con la presente si inviano le Osservazioni contro il Progetto di un impianto eolico codice procedura ID\_VIP/ID\_MATTIM: 1269 denominato "Pitigliano"; ubicato nei comuni di Pitigliano (GR) e Sorano (GR) costituito da 20 (venti) aerogeneratori di potenza nominale 7,0 MW per un totale di 140,0 MW con relative opere connesse ed infrastrutture indispensabili.

**ID: Codice procedura (ID\_VIP/ID\_MATTM): 12691**

**“Progetto di un impianto eolico denominato “Pitigliano” ubicato nei comuni di Pitigliano (GR) e Sorano (GR) costituito da 20 (venti) aerogeneratori di potenza nominale 7,0 MW per un totale di 140,0 MW con relative opere connesse ed infrastrutture indispensabili”**

**Immagine 1. Vincoli ex art. 136 del CBC dal PIT della Regione Toscana e zona approssimativa dove è progettato l'impianto industriale.**

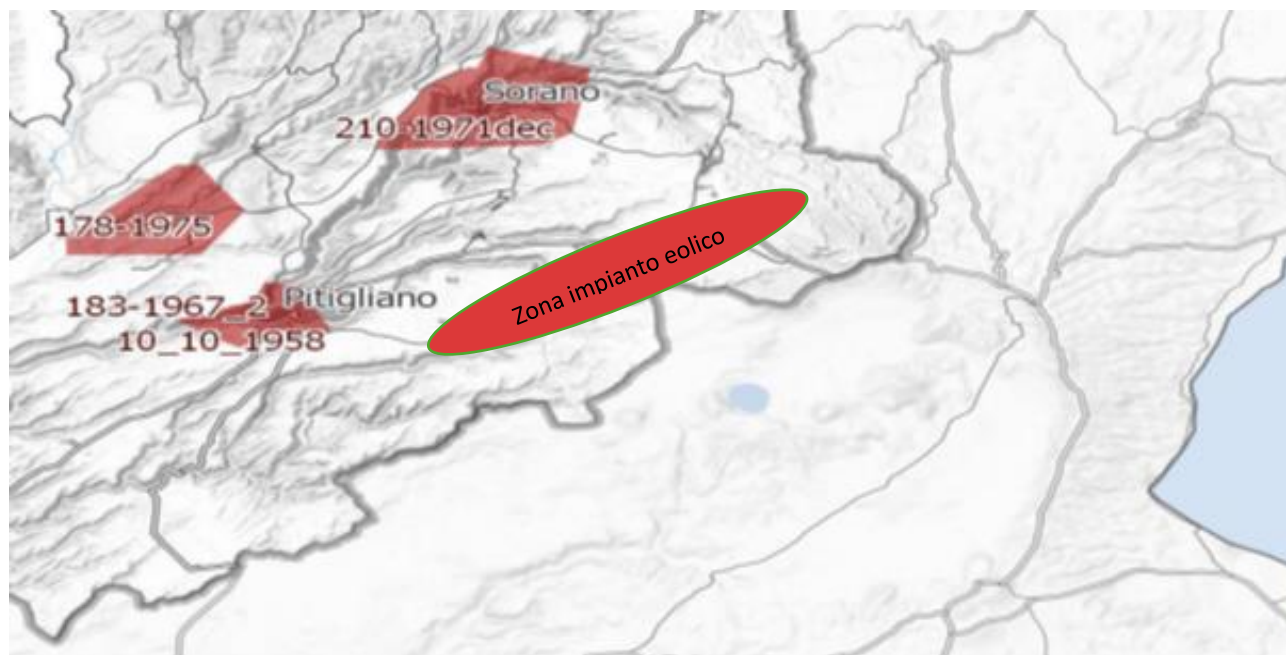
Al contrario si evidenzia che l'impianto eolico industriale citato non solo ricadrebbe con tutti e 20 gli aerogeneratori all'interno delle fasce di rispetto di 3 km di due vincoli paesaggistici di notevole interesse pubblico esistenti nella Regione Lazio e con una parte di essi nel vincolo paesaggistico del Centro abitato di Sorano ( GR) quindi in aree non idonee all'installazione di impianti di energia rinnovabile. Addirittura, alcuni aerogeneratori sarebbero ubicati a poche centinaia di metri dai perimetri dei due vincoli paesaggistici laziali ex art 136 del CBC.

*Inoltre, come sostiene la Proponente parte dell'impianto si verrebbe a trovare a 3,5 km dal centro abitato di Sorano. Infatti, tre degli aerogeneratori WTG 08, 09, 10 sono addirittura all'interno delle fasce di rispetto dei 3 km del suo vincolo paesaggistico di notevole interesse pubblico ex art 136 del CBC. Si evidenzia che così si crea*

un'ulteriore incompatibilità con la tutela del Paesaggio.

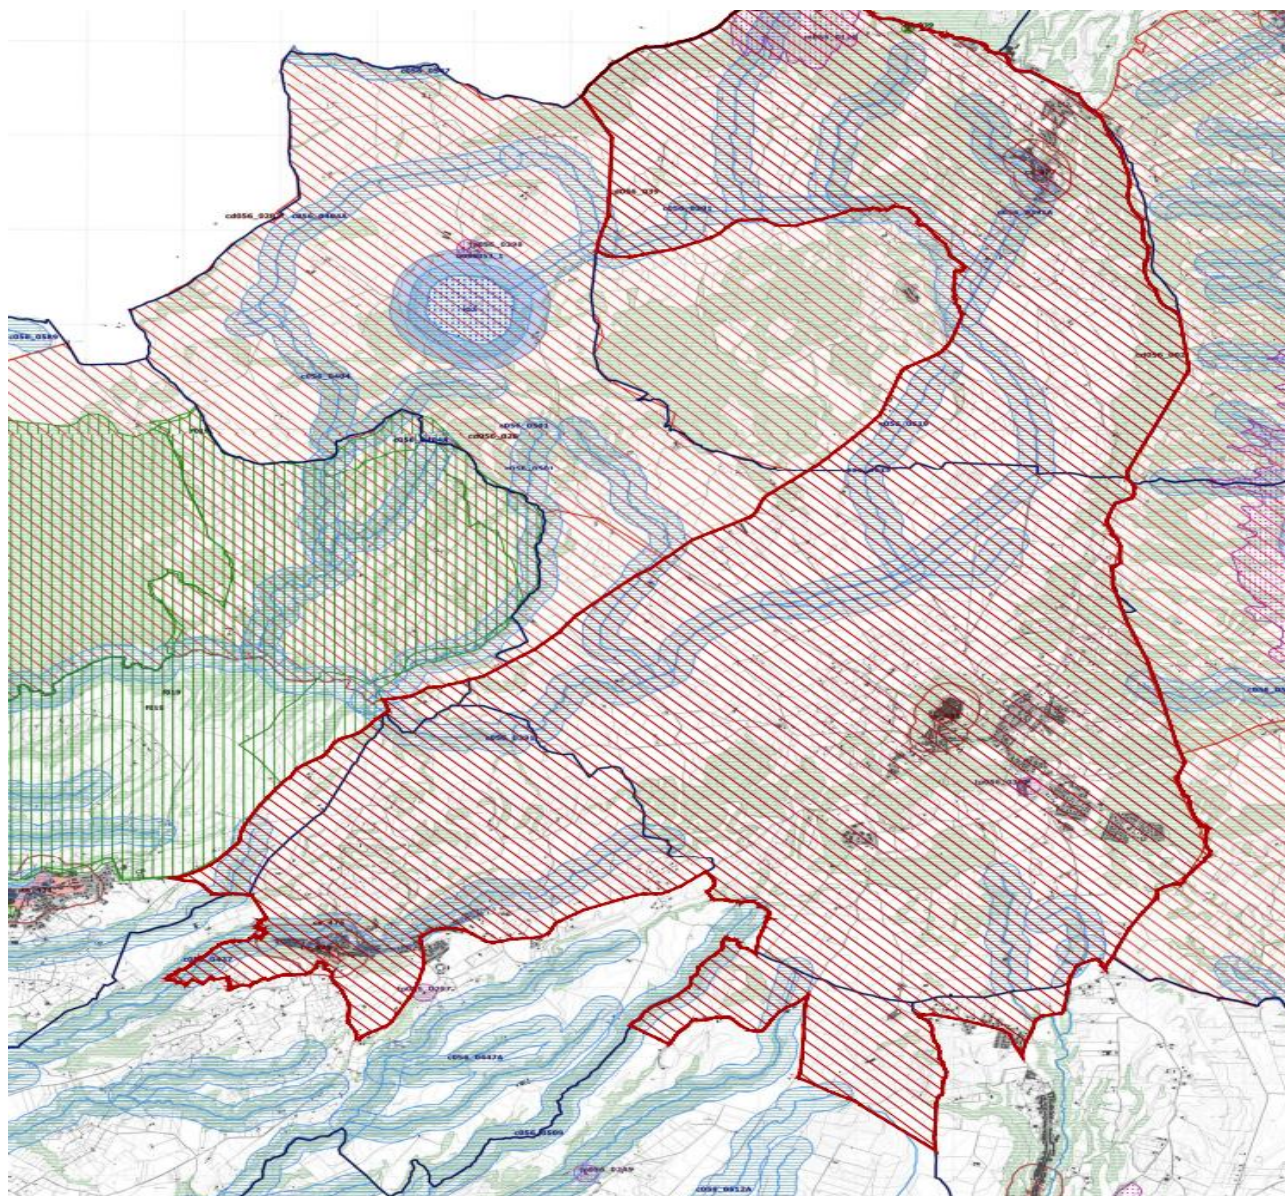
Come è illustrato nell'immagine si ribadisce che l'impianto industriale "Pitigliano" ricade completamente all'interno delle fasce di rispetto dei due vincoli di notevole

interesse pubblico e lambisce quelle di un terzo vincolo e quindi come affermato dal Consiglio di Stato nelle sentenze citate, l'impianto è insediato in area non idonea ai sensi dell'art. 20 comma 8 lettera c quater del D.Lgs. n. 199/2021 e ss.mm.ii al contrario di quanto sostiene la proponente.

**Immagine 3. Cumulo di una parte di impianti eolici, fotovoltaici e geotermici industriali in progettazione ed esistenti intorno all’eolico industriale “Pitigliano”.**

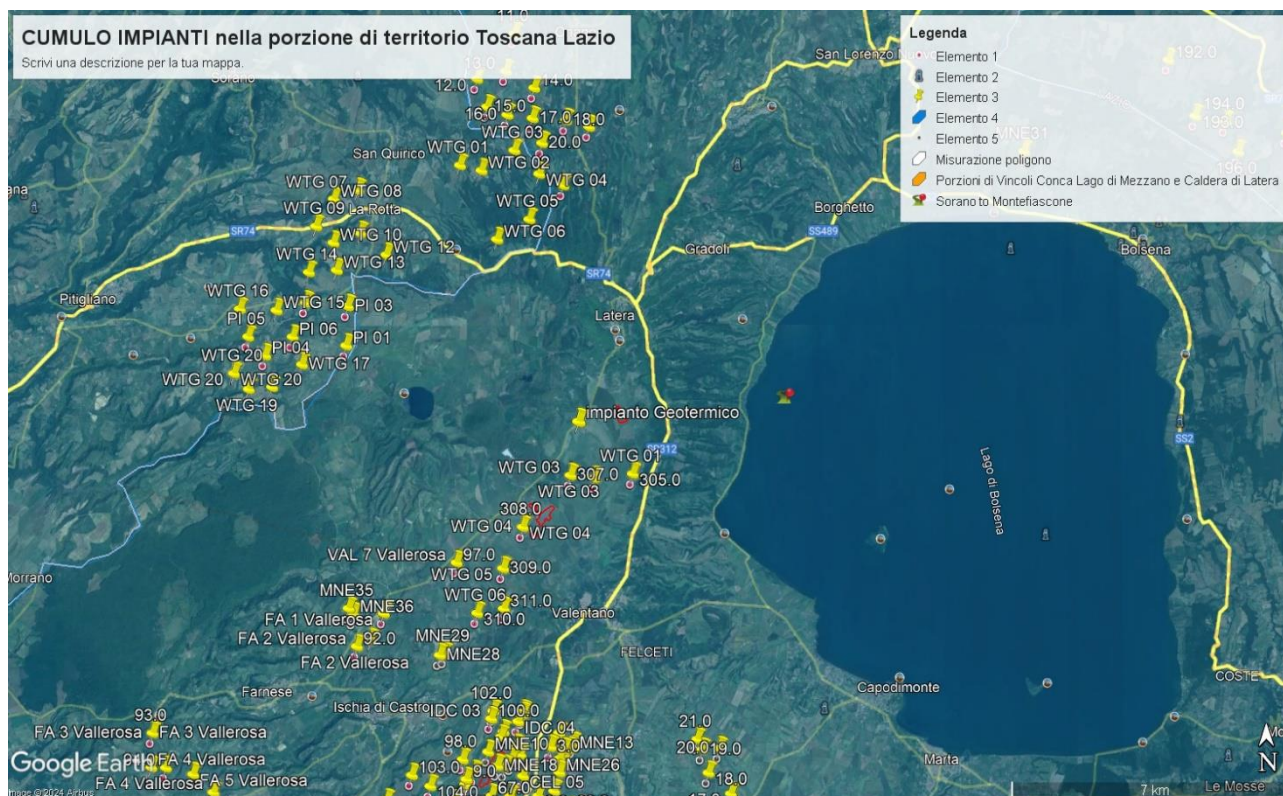
Beni Culturali “*Ambito paesaggistico, geologico e geomorfologico dell’orlo della caldera di Latera ...*” Non vengono nemmeno citati gli impianti eolici in progetto al MASE, il “Rempillo” (6 aerogeneratori) e un altro in verifica amministrativa di 14 aerogeneratori e 72, 6 MW. Ad oggi nei territori di Pitigliano, Sorano e in quello limitrofo potenzialmente potrebbero essere insediati 40 aerogeneratori alti 200 metri e larghi 170. Ma la proponente non cita neanche altri impianti che creerebbero il cumulo e quindi maggiore impatto. Infatti, sul territorio della “Città del Tufo” (Sorano e Pitigliano) impatterebbero anche l’impianto eolico “Montarzo” di Onano con 13 aerogeneratori con le dimensioni ricordate, l’altro eolico industriale nel territorio di Valentano con sette aerogeneratori (stesse dimensioni), gli impianti di Farnese con un minieolico di 3 Torri alte 60 metri già installate in località Poggio del Crognolo e l’impianto eolico industriale “Vallerosa” (7 aerogeneratori alti 200 metri e larghi 158 metri) in procedura VIA presso la Regione Lazio. Inoltre, altri impianti del minieolico già presenti a Valentano, Cellere e Piansano e due progetti eolici industriali con le stesse dimensioni (200 m x 170 m) nel Comune di Ischia di Castro. La valutazione del cumulo non prende neanche in considerazione gli impianti industriali di fotovoltaico e agrivoltaico in progetto a Farnese, Valentano, Ischia di Castro, Cellere. L’impianto geotermico in procedura Via al MASE, progettato nella Caldera di Latera. Quindi è stata effettuata una valutazione del potenziale impatto cumulativo non veritiera a dispetto di quanto affermato dalla proponente che sostiene di aver preso in considerazione uno spazio di 10 km intorno al suo impianto per gli impatti che si creerebbero.

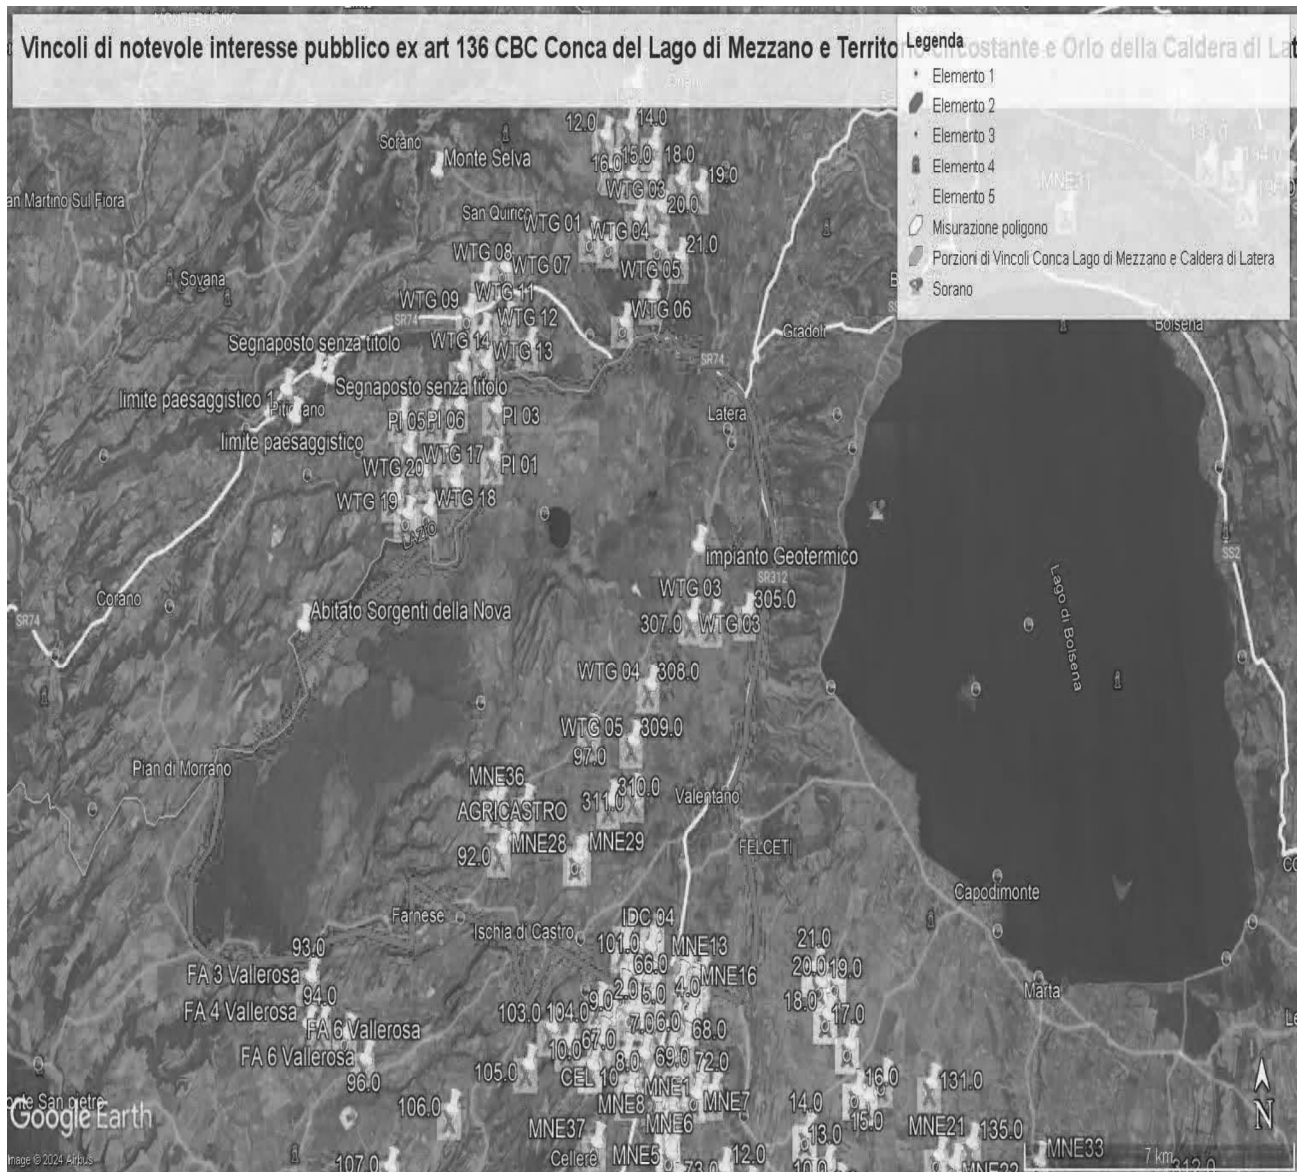
ma nelle sue immediate vicinanze ( a soli 100 metri i primi due aerogeneratori) oltre ad impattare sul territorio e sulle economie di cinque Comuni del Lazio (Farnese, Onano, Latera, Valentano, Grotte di Castro e Gradoli ) si trova nelle fasce di rispetto dei Beni di notevole interesse pubblico come si è evidenziate nelle Osservazioni precedenti e crea degli impatti negativi anche sui beni naturalistici come verrà dettagliato nell'Osservazione relativa alla Vinca. Inoltre, andrebbe a sommarsi al già enorme cumulo di impianti eolici e fotovoltaici e geotermici che creano una elevata criticità ambientale nella provincia di Viterbo e interferiscono anche con il territorio toscano come si può vedere dalle varie immagini dell'Allegato n. 1.

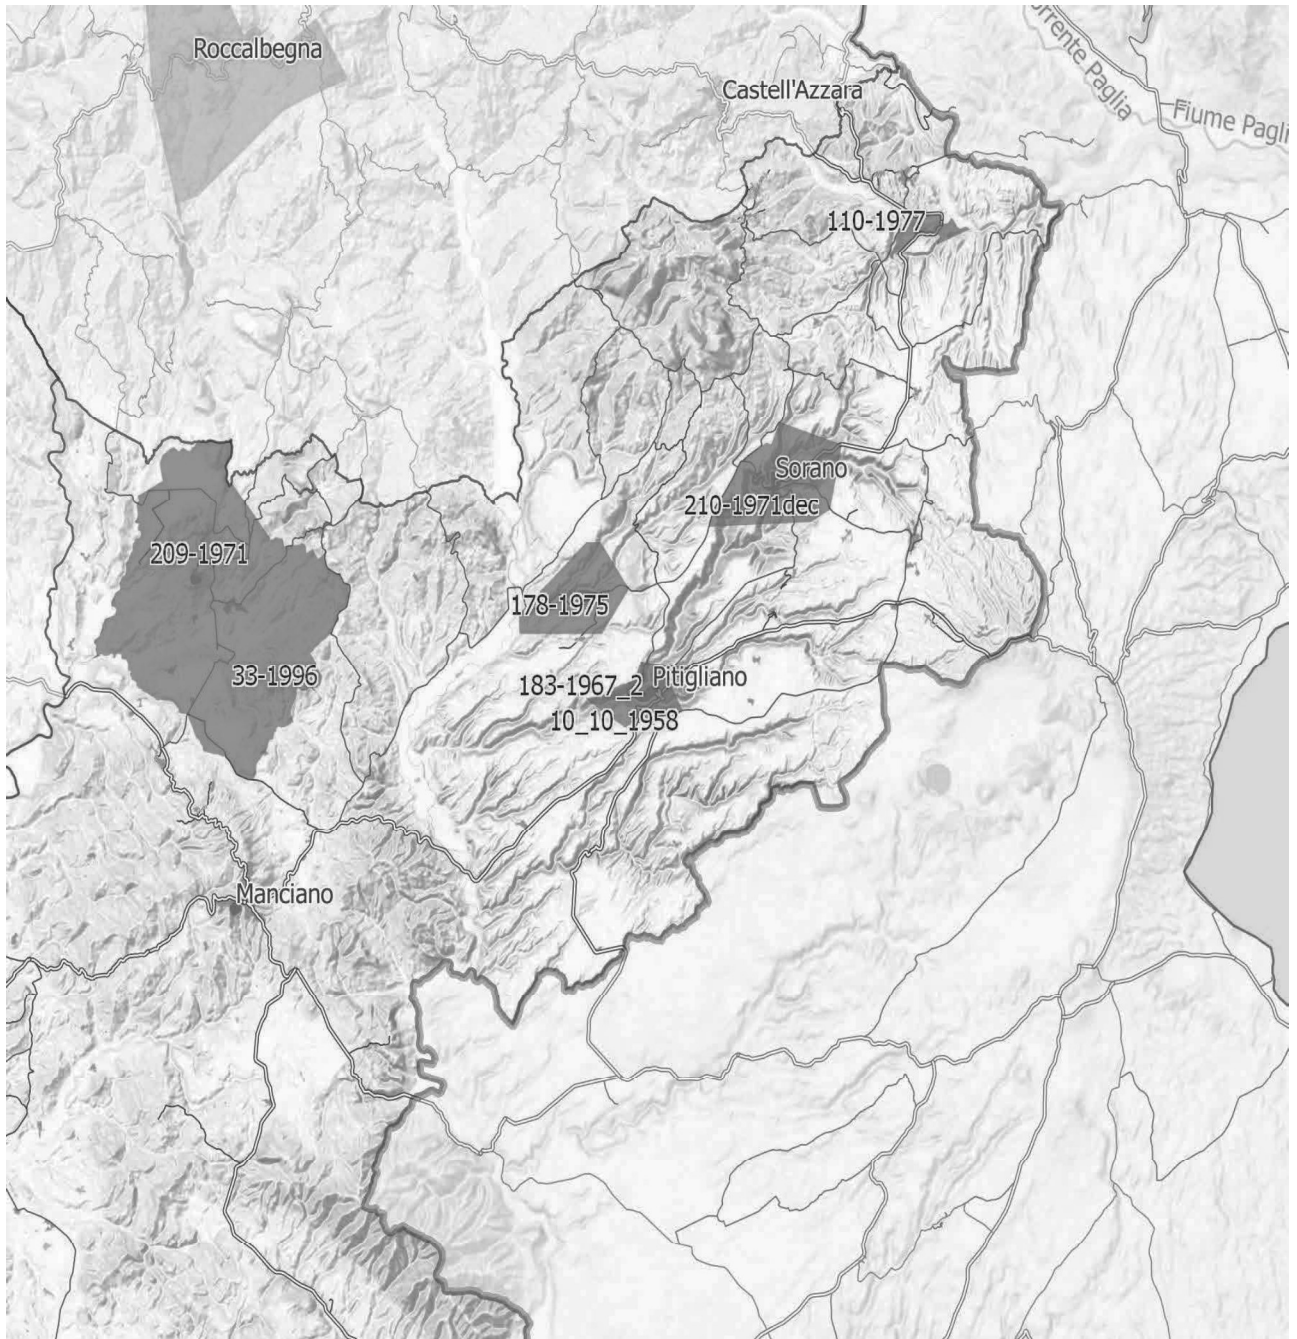
**IMMAGINE n. 4** Si evidenzia che i tre aerogeneratori WTG 07, WTG 08 e WTG 09 impattano con il vincolo paesaggistico di notevole interesse pubblico del Centro Storico di Sorano. Il WTG 07 si troverebbe a 2828 m, WTG 08 2504 e WTG 09 2990. Il cavidotto dell'impianto invece impatta in buona parte del Vincolo paesaggistico ex art. 136 del CBC del Centro Storico di Pitigliano.

**IMMAGINE n 5.** Mappa eolici elaborata dall'Associazione Amici della Terra. La mappa evidenzia il cumulo degli impianti tra Lazio e Toscana.

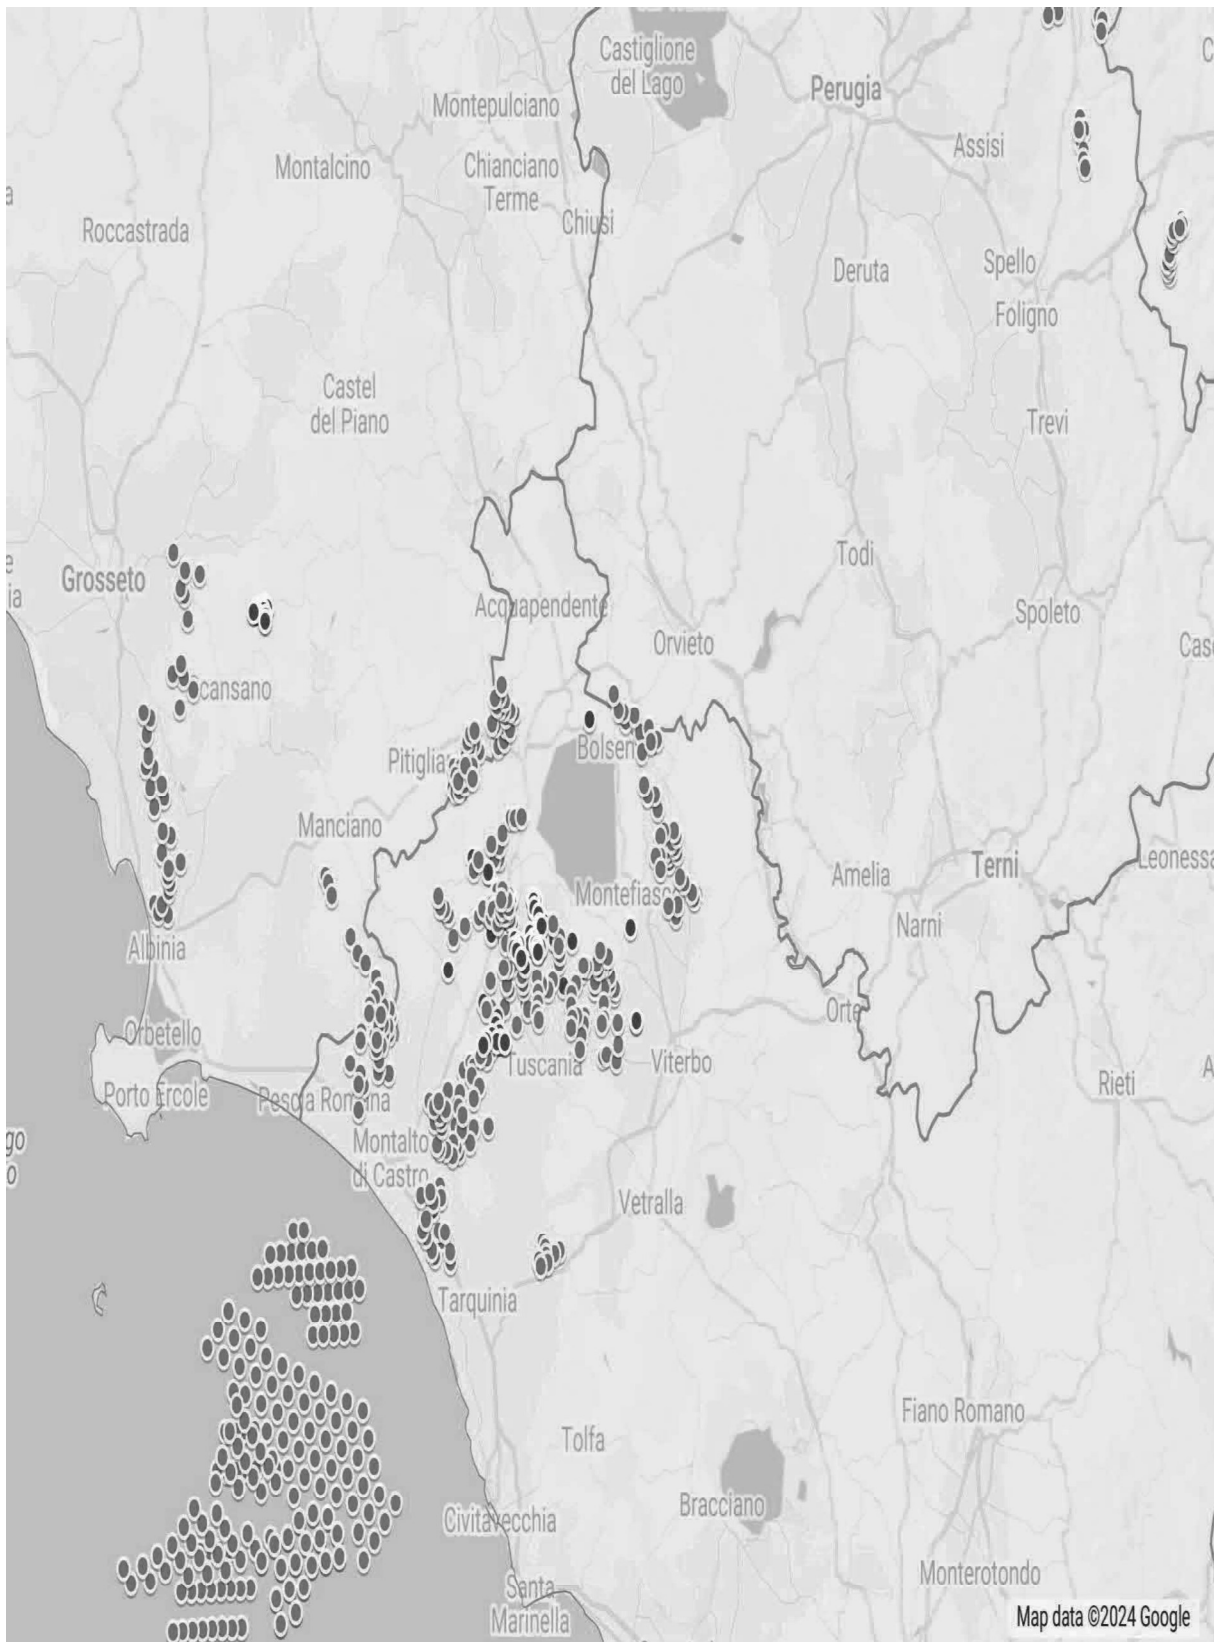
Riguardo al cumulo degli impianti FER, le mappe prodotte dalla proponente riguardano, come già evidenziato, soltanto una parte molto piccola degli impianti FER dell'area intermedia e vasta e in particolare di quelli eolici che contribuiscono a creare un notevole cumulo e la saturazione del territorio tosco laziale. Riguardo al cumulo dei soli impianti eolici si riporta la mappa dell'intervisibilità degli impianti eolici elaborata dall'Associazione nazionale “Amici della Terra”.

Se agli impianti eolici rappresentati qui sopra che non comprendono sia l'impianto eolico Pitigliano e le altre 14 pale del progetto eolico in verifica amministrativa sempre nel territorio di Pitigliano si aggiungono i migliaia di ettari (7000 fin'ora) di territorio occupato dagli impianti fotovoltaici e agrivoltaici e dalle altre tipologie appare chiaro il numero spropositato degli impianti FER nella bassa toscana e nella Tuscia.
